Modulo per la presentazione delle osservazioni per i piani/programmi/progetti sottoposti a procedimenti di valutazione ambientale di competenza statale

ID: Codice procedura (ID_VIP/ID_MATTM):10844

Impianto per la produzione di energia elettrica da fonte eolica, costituito da 6 aerogeneratori della potenza complessiva di 37,2 MW, un sistema di accumulo da 25 MW e relative opere connesse in località "Rempillo" nel comune di Pitigliano (GR).

TESTO DELLE OSSERVAZIONI

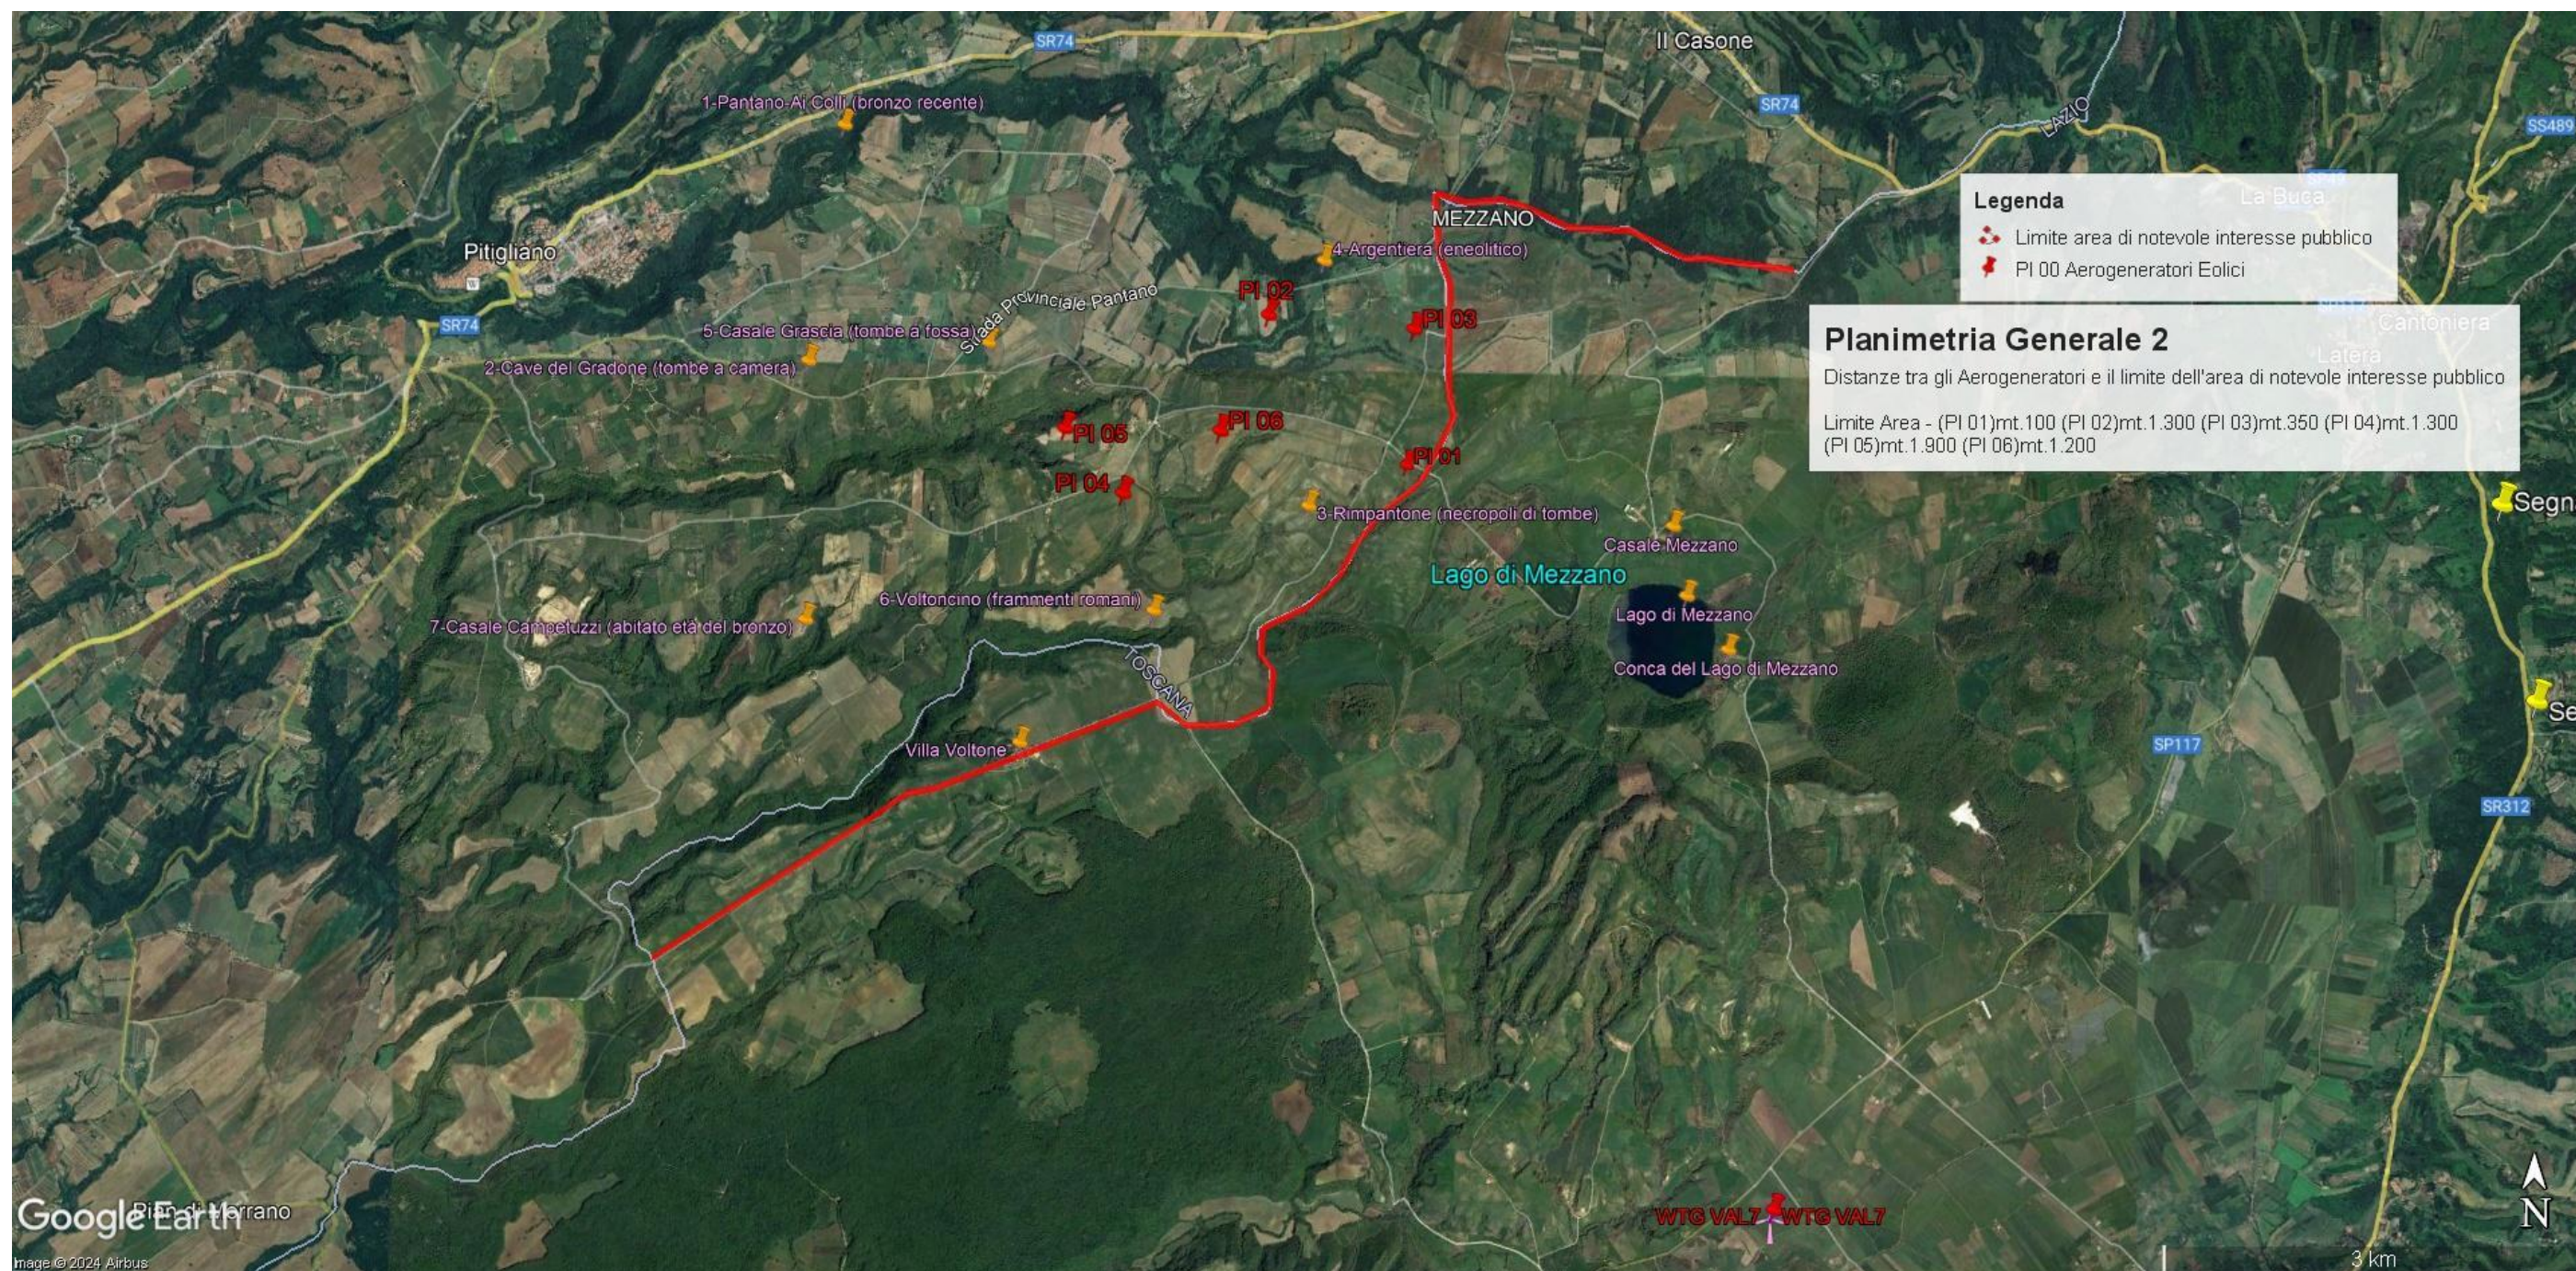
- 1) **OSSERVAZIONE N. 1 : AREA dell'IMPIANTO EOLICO NON IDONEA ai sensi dell'art. 20 com. 8 lettera c quater del Decreto Legislativo n. 199/2021 e ss.mm.ii.**
- 2)
- 3) **PREMESSA: Normative e Giurisprudenza amministrativa.**

La NON IDONEITA' dell'area in cui è progettato l'impianto eolico industriale denominato “REMPILLO”.

Tornando alla questione di legittimità, alla luce del combinato disposto dal "vincolo sul patrimonio paesaggistico (artt. 136 e ss. e 142 del decreto legislativo n. 42/2004 e ss.mm.ii.) e sui beni culturali" (artt. 10 e ss. del decreto legislativo n. 42/2004 e ss.mm.ii.) e dal comma 8 lettera c-quarter del D.Lgs 191/2021 e ss.mm.ii si evince che, ad oggi, le aree in cui sono previsti gli insediamenti dei sei aerogeneratori dell'impianto eolico denominato "Rempillo" non sono idonee perché ricadono tutte all'interno della fascia di rispetto dei **beni paesaggistici di notevole interesse pubblico denominati "Conca del Lago di Mezzano e territorio circostante" (D.M. 22.05.1976)** comprendente anche il **vincolo "Selva del Lamone" (D.M. 22.05.1984)** tutelati dall'**art. 136 del Codice del Beni Culturali e del Paesaggio** e in particolare un aerogeneratore (P01) è a 100 metri dal primo vincolo citato e gli altri cinque compresi in una distanza massima tra 1 km e 2 km (vedi immagine n. 1 dell'ALLEGATO). Nella fascia di rispetto dei 3 km anche la porzione di vincolo rappresentato dalla Selva del Lamone che gode di altre importanti tutele in quanto Riserva Naturale regionale (L. 394/91 e L.R. 29/97), Zona di Protezione speciale (ZPS) insieme ai Monti di Castro collegati tra loro da una Zona di Conservazione Speciale (ZSC), il sistema fluviale Fiume Fiora-Olpeta. La Selva del Lamone oltre il vincolo paesaggistico di notevole interesse pubblico che la rende area non idonea all'installazione degli impianti FER anche nelle sue fasce di rispetto dei 3 km, gode di un'altra tutela che ne rivela l'importanza di area di importanza internazionale per l'avifauna IBA (012) che viene collegata all'altra IBA (099) Lago di

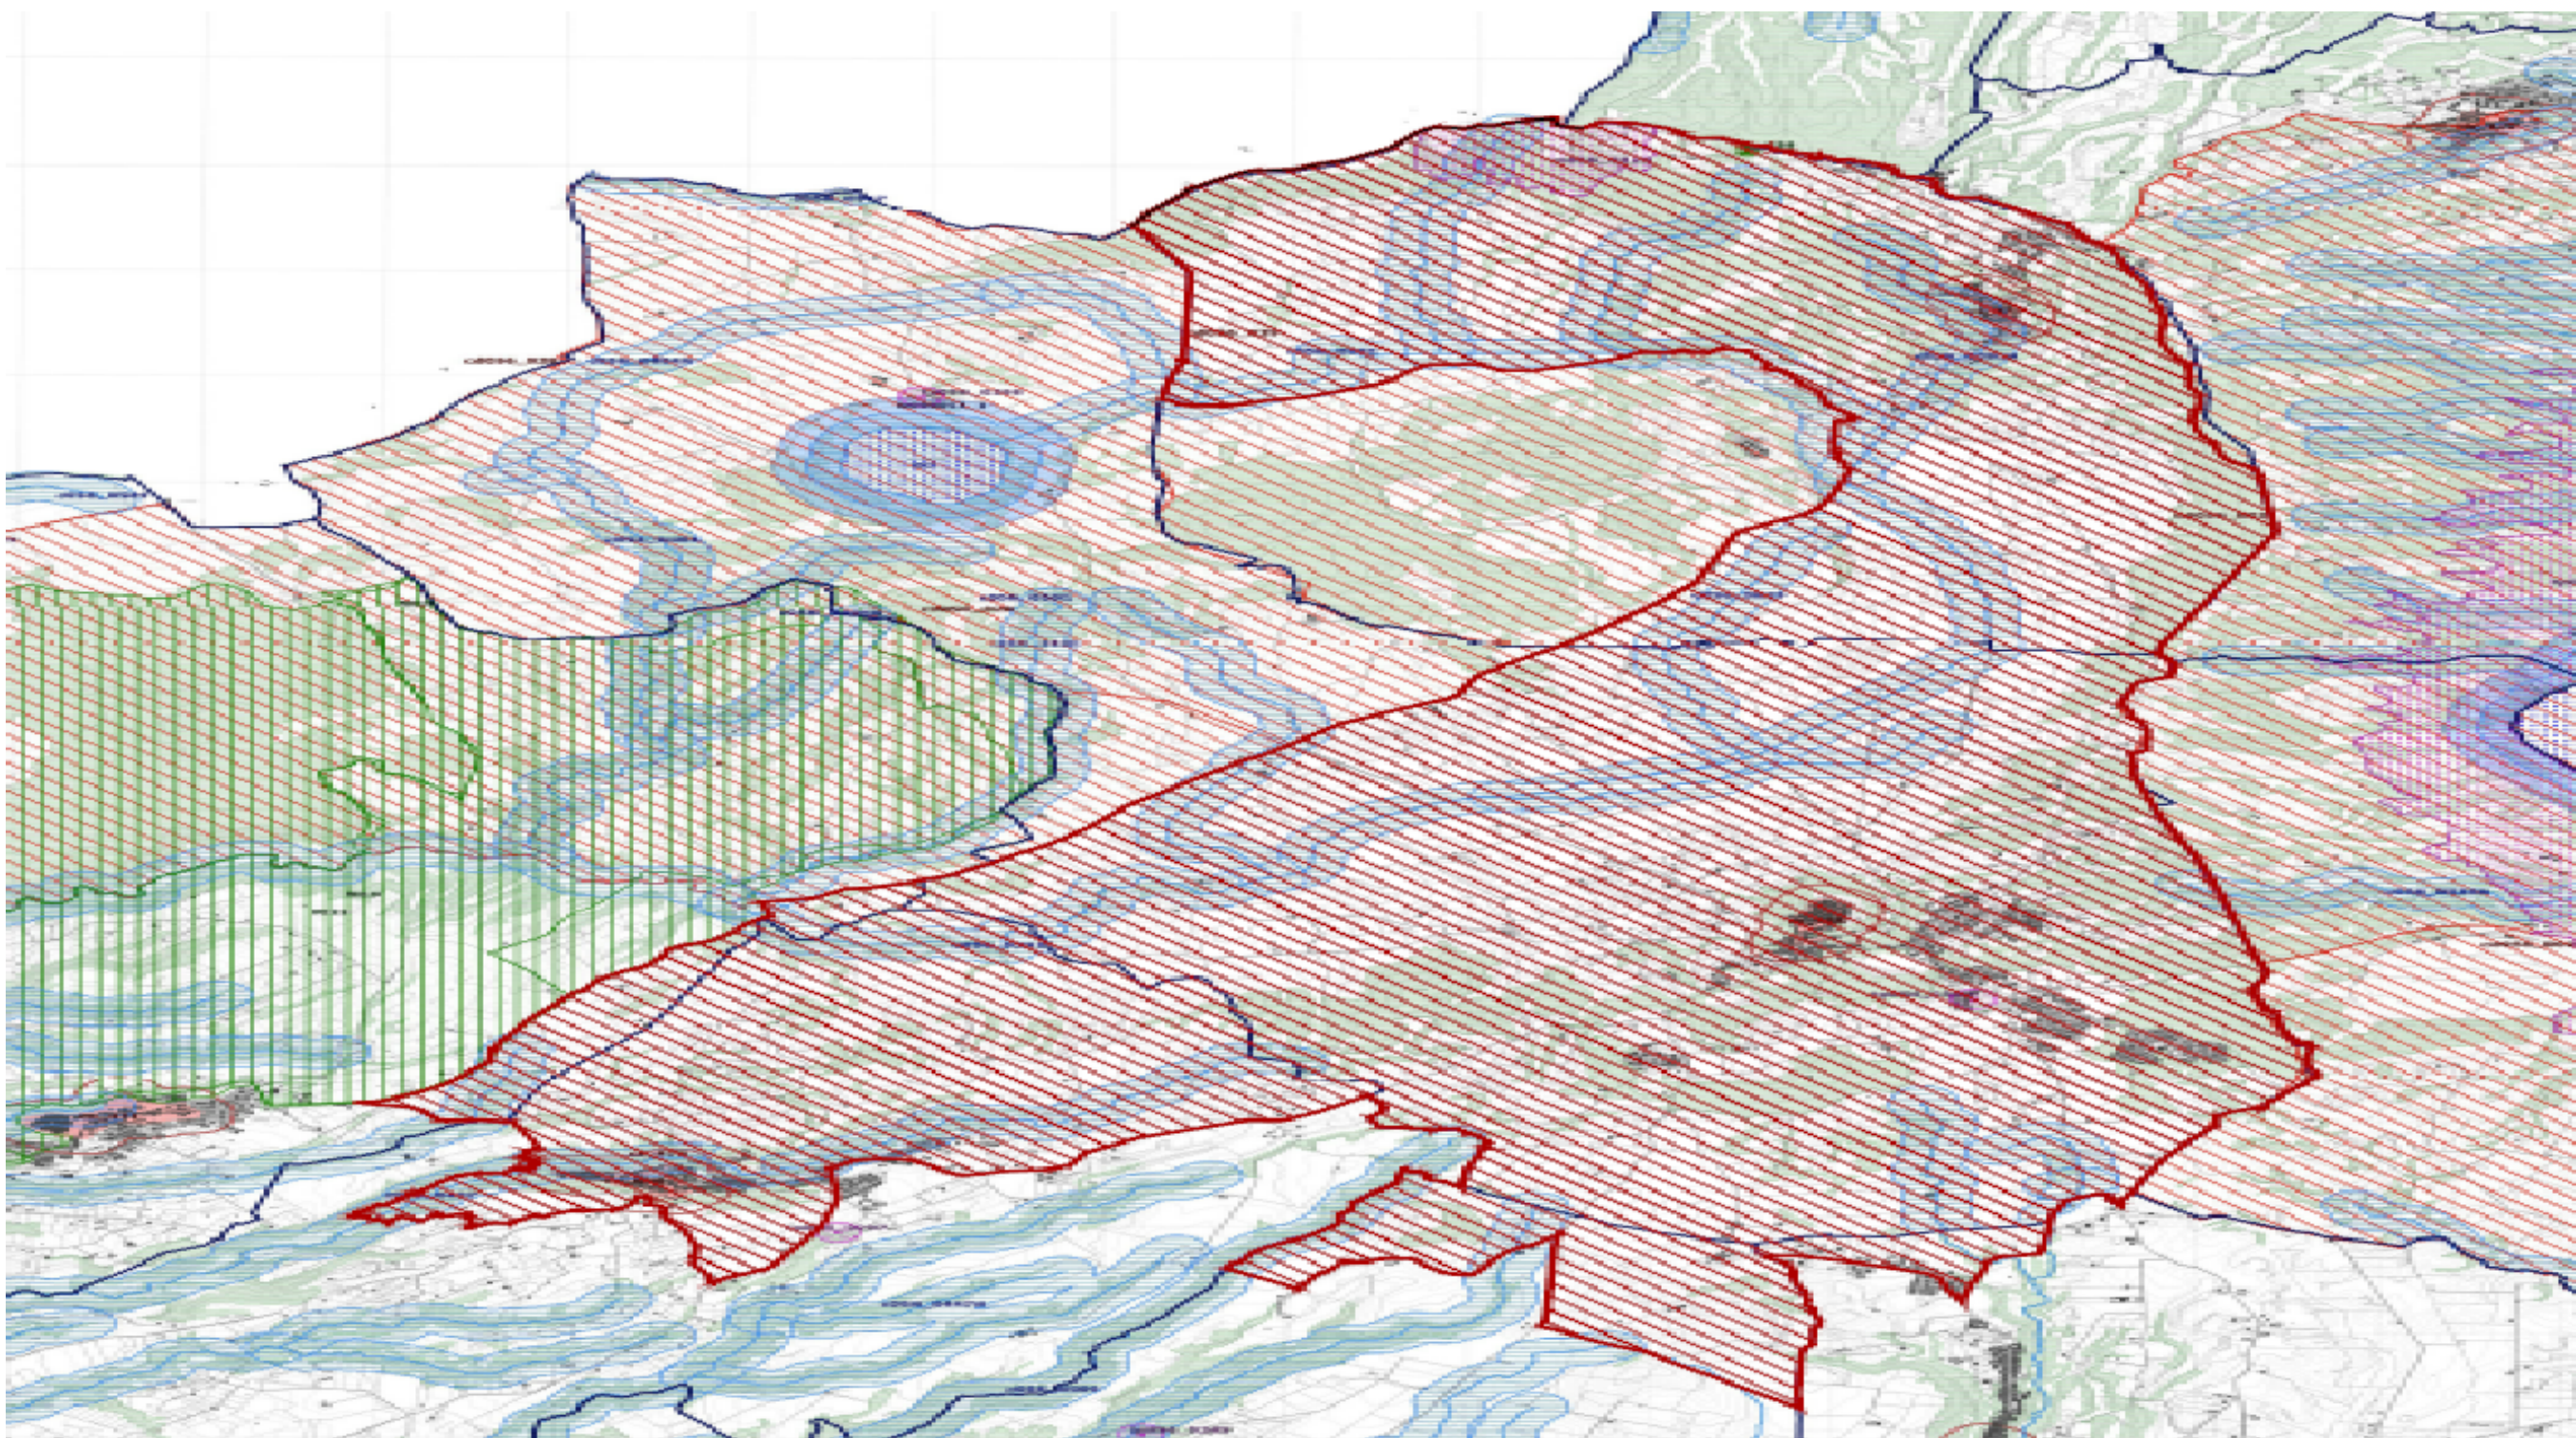
Bolsena attraverso la ZPS Caldera di Latera e la ZSC Lago di Mezzano che insieme sono compresi nel vincolo paesaggistico “ Conca Lago di Mezzano...” e verranno uniti dal nuovo vincolo paesaggistico “*Ambito paesaggistico, geologico e geomorfologico dell’orlo della caldera di Latera e delle sue pendici interessate dai centri eruttivi periferici*” (si veda a riguardo la proposta pubblicata sul sito del MIC in data 09/08/2023 e l’immagine n. 2 dell’ ALLEGATO) all’area di notevole interesse pubblico “ Conca del lago di Bolsena” (D.M. 24.10.1960). Praticamente una vasta zona che per interesse paesaggistico e naturalistico oltre che storico, archeologico e identitario rappresenta un unicum nel panorama nazionale.
